改善箇所説明図

注) キャデラック エスカレードで説明

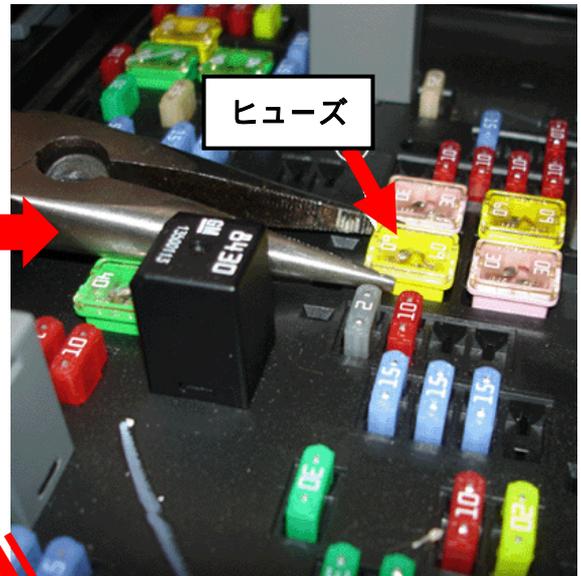
不具合発生箇所

基準不適合発生箇所

洗剤の凍結防止用ヒータを制御する電子回路の保護機能が不適切であるため、プリント基板が過熱することがある。そのため、当該ヒータ内の洗剤配管が溶損して、洗剤が噴射されない場合があり、最悪の場合、火災が発生するおそれがある。

<改善内容>

全車両、洗剤の凍結防止用ヒータ機能を取り外す。

<識別方法>

左ストラット部分に黄色ペイントを塗布する。
